PLUI EPT Paris Terres d'Envol

**AVIS GPA**

**Secteur Aérolians Paris – Tremblay-en-France**

**Annexes graphiques**

## Proposition alternative ci-contre :

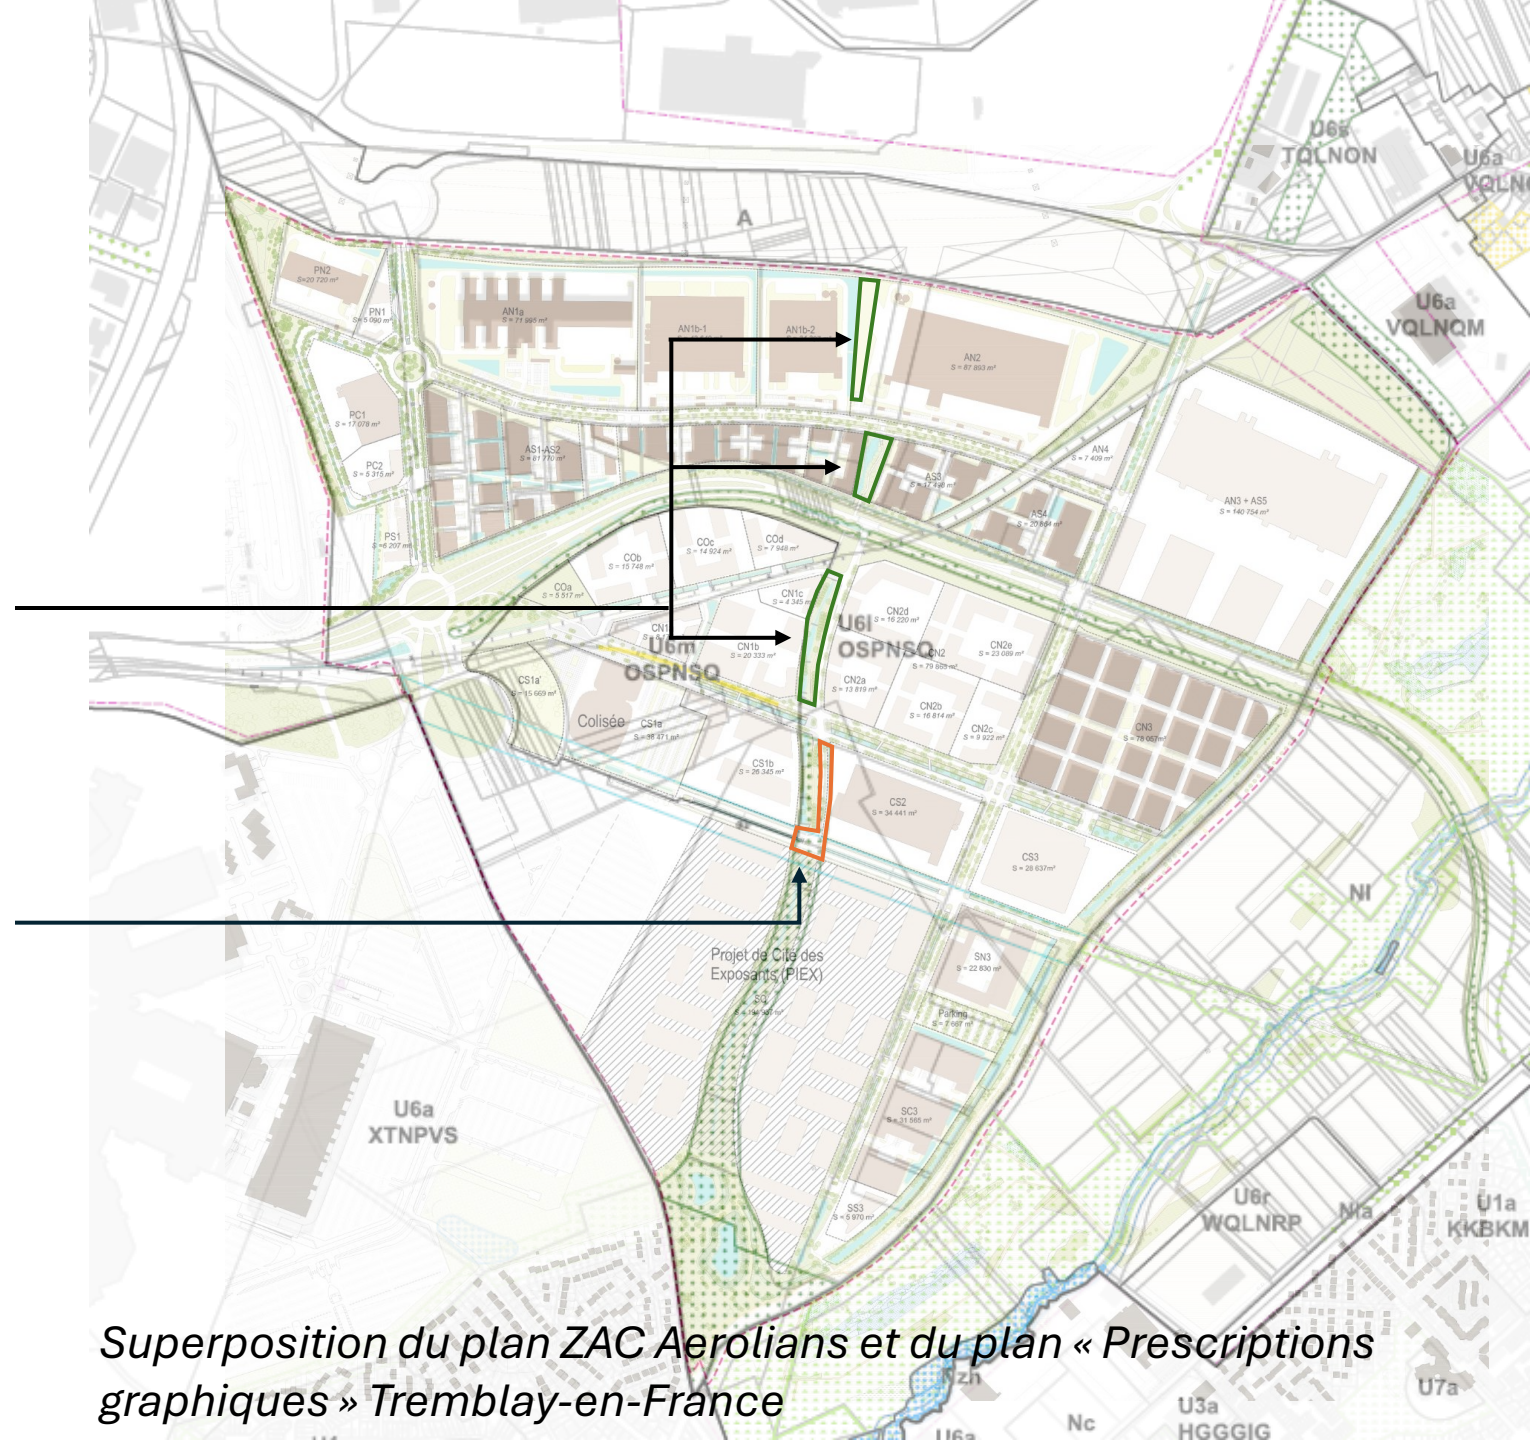
- Adapter l'implantation des bâtiments
- **Redessiner l'espace paysager protégé :**
  - Le réduire au Nord (bande de 10 m)
  - L'étendre sur la partie Est du lot (bande de 30 m)

=> Espace paysager protégé après modification :  
**12 885 m<sup>2</sup>**

## Demande n°5.3:

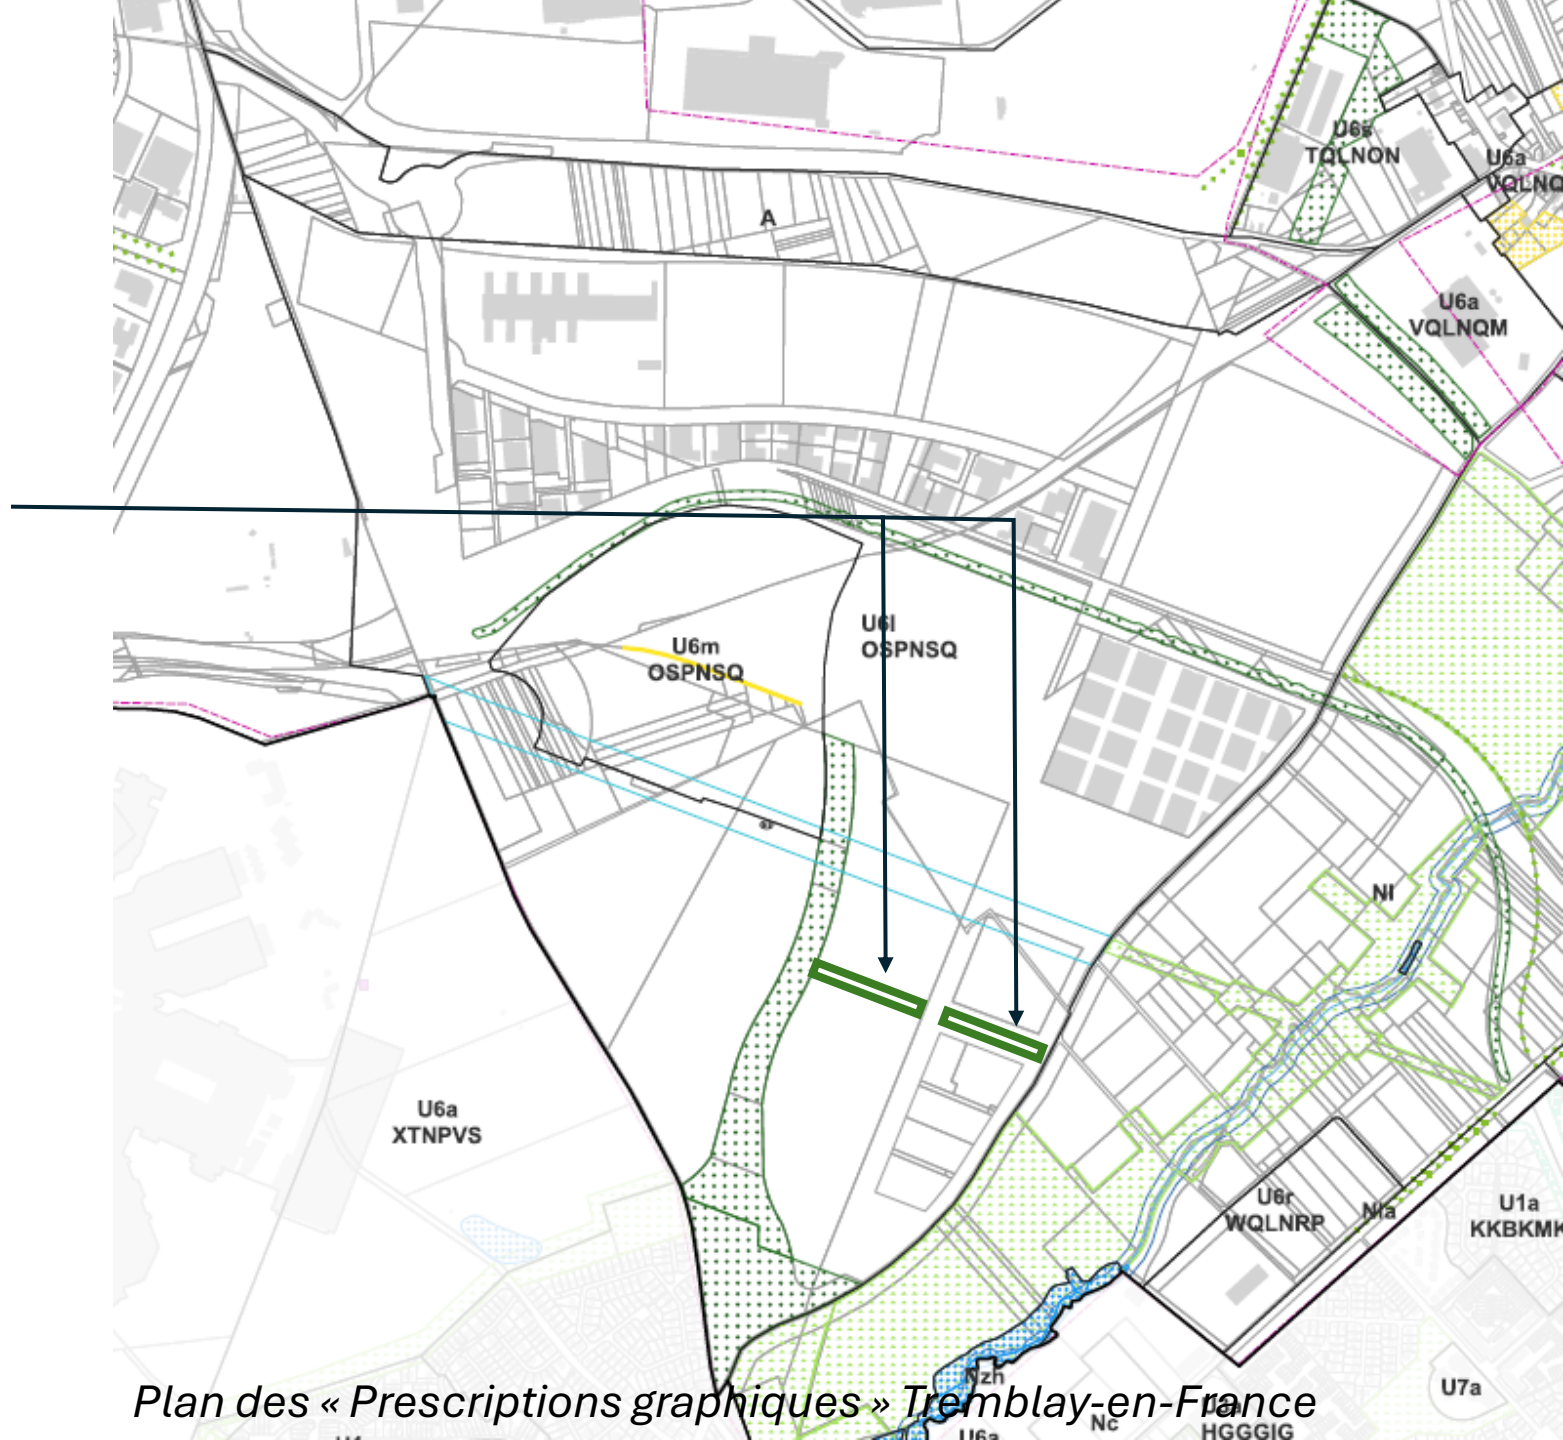
**Espace paysager protégé (pointillés verts du plan de prescriptions graphiques) du talweg:**

- à prolonger jusqu'à la limite Nord de la ZAC: **zones contourées en vert sur le plan ci-contre** à ajouter
- à réduire selon dessin de la voirie existante sur la rue de treilles/voie sud : **zone contourée en orange sur plan ci-contre** à supprimer

## Demande n°5.4:

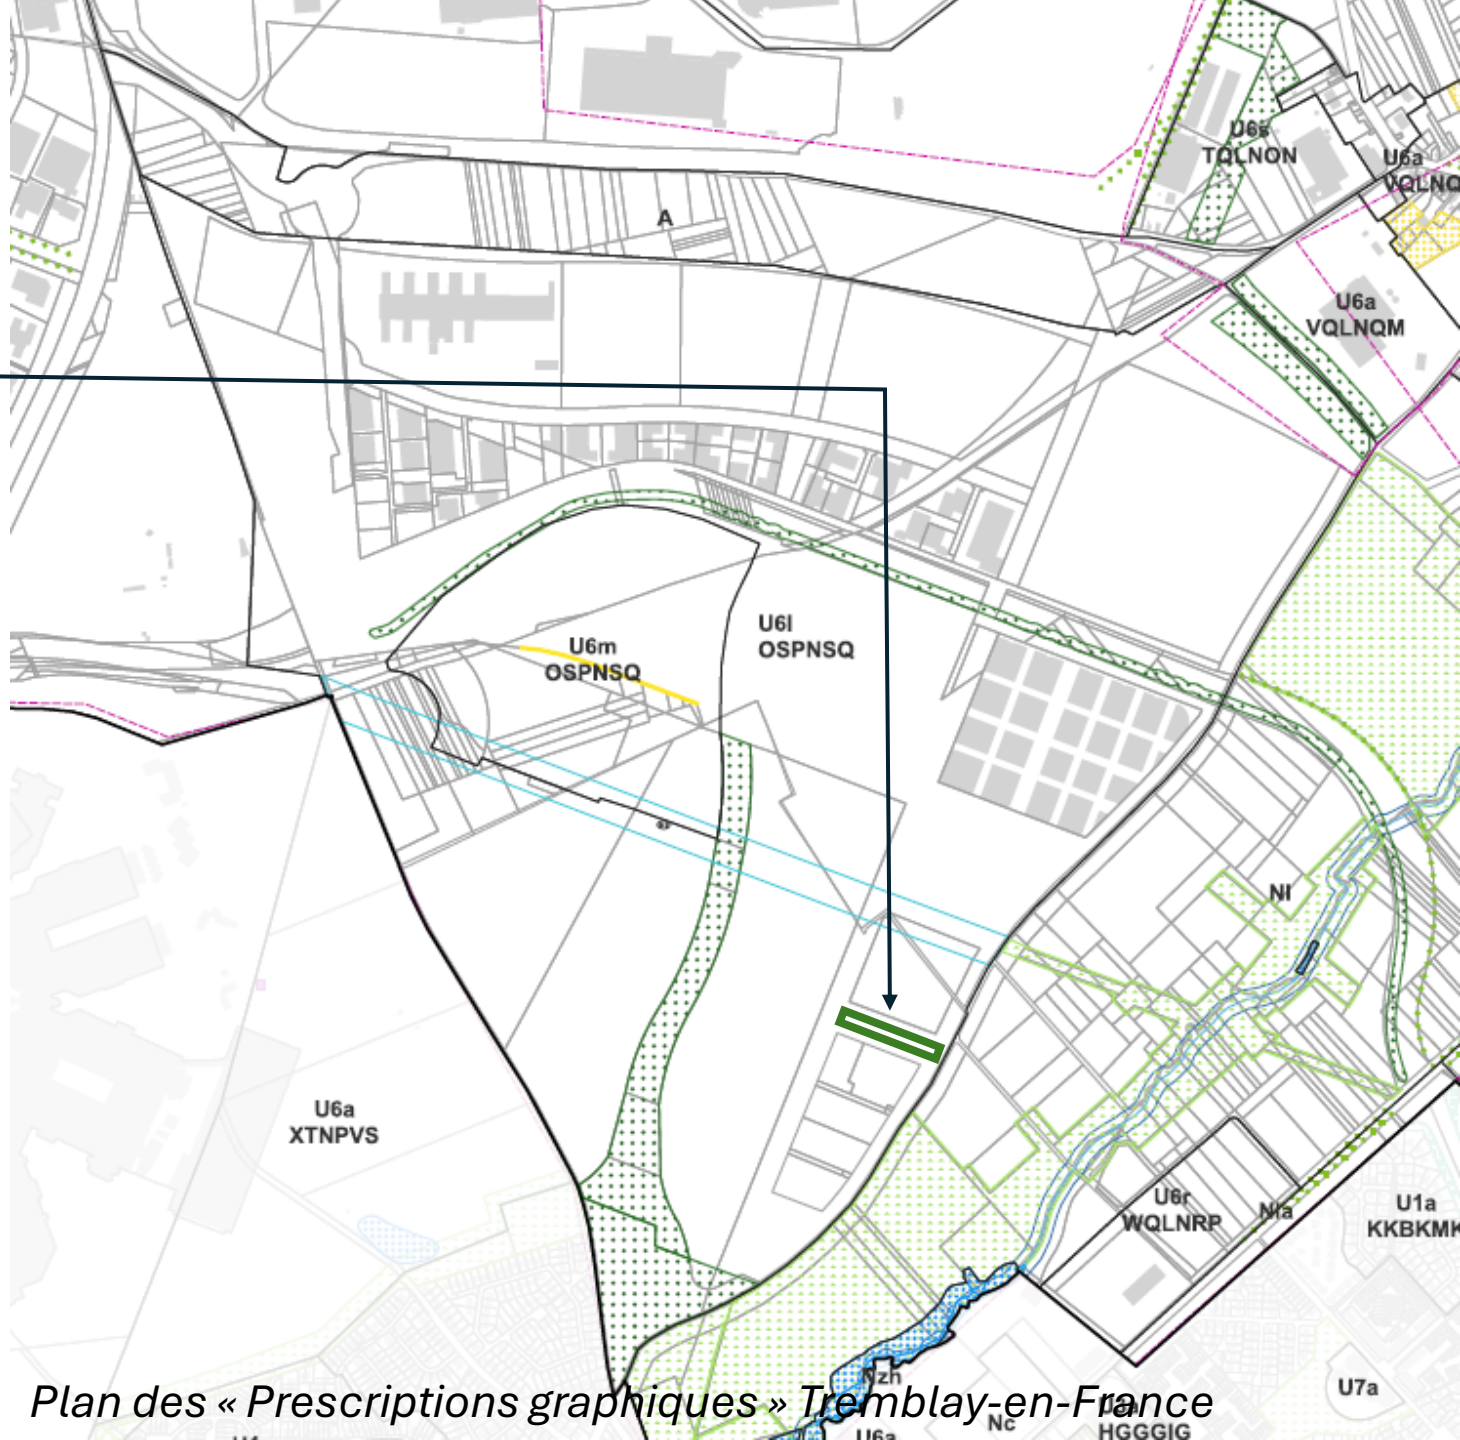
**Créer un corridor vert parking Sausset-Talweg compatible avec le projet de parking aérien de la rue du Sausset: zones contourées en vert sur la plan ci-contre**

## Demande n°8:

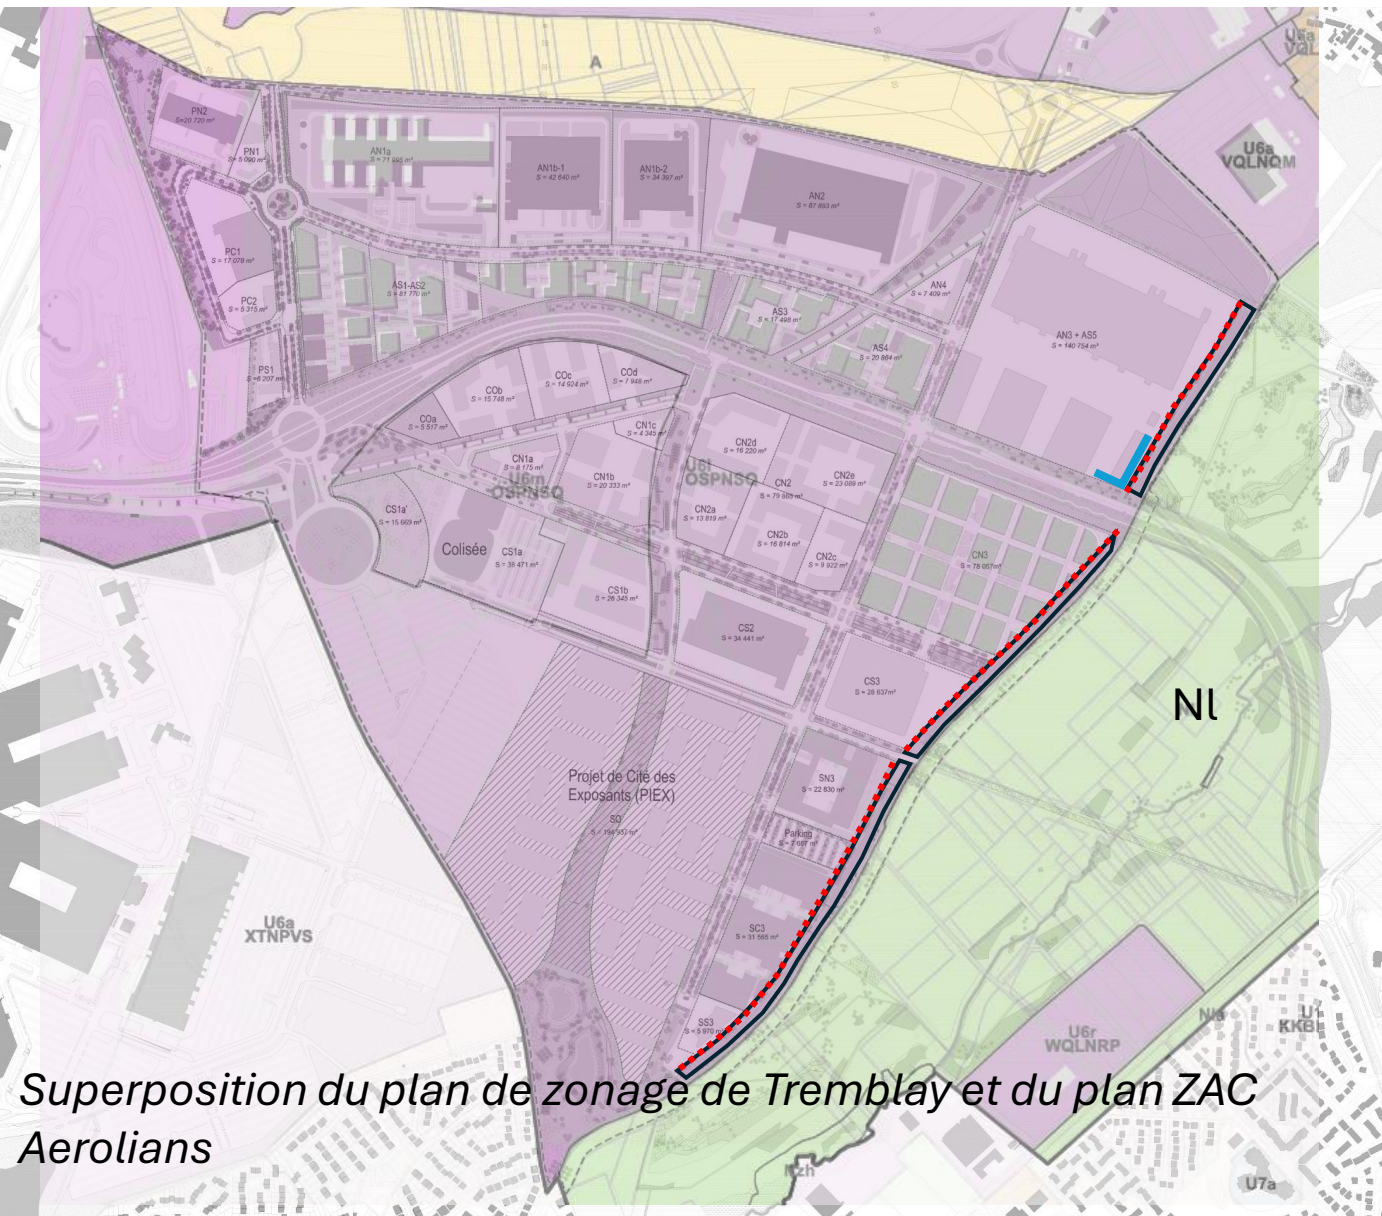
La règle « Dans le cas où la limite séparative constitue une limite avec la zone NL, Les constructions doivent être implantées en retrait des limites, la distance de retrait doit respecter un minimum de 10 mètres. » est inopérante.

En effet les noues des espaces publics mesurent au minimum 20 mètres de larges (**noues entourées en bleu** dans le plan ci-contre).

Rédaction alternative : Retrait de 10 m pour les terrains dont la limite foncière (**en pointillés rouges**) se situe à moins de 30m de de la zone NL, sauf pour l'angle Sud-Est (**en bleu clair**) du lot AN3/AS5 prévu à l'alignement

# Demande n°9:

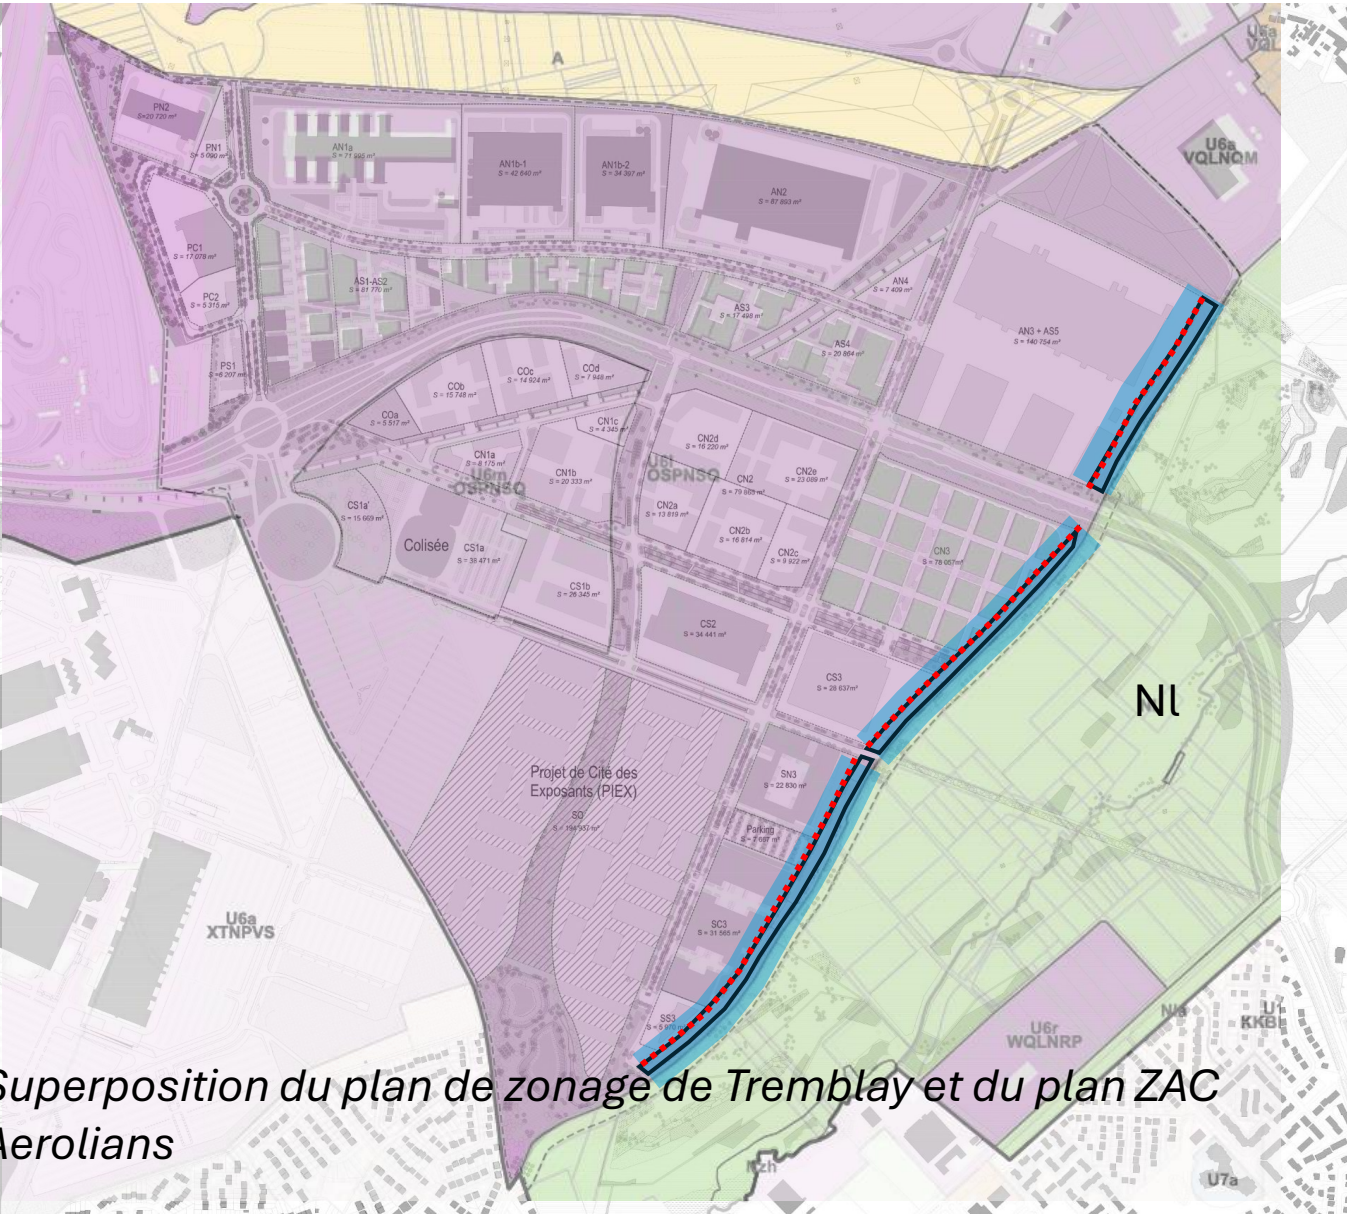
La règle « Dans une bande de 30 mètres compté perpendiculairement à une zone NL :

- 22 mètres au point le plus haut pour les constructions à destination de bureaux, activités de services où s’effectue l’accueil d’une clientèle, hôtels et hébergement.
- 16 mètres au point le plus haut pour les constructions à destination d’entrepôt, d’industrie et d’artisanat et commerce de détail.» est inopérante.

En effet les noues des espaces publics mesurent au minimum 20 mètres de larges (**noues entourées en bleu** dans le plan ci-contre).

Rédaction alternative : Dans une bande de 50 m (**en bleu clair**) compté perpendiculairement à une zone NL : [...]
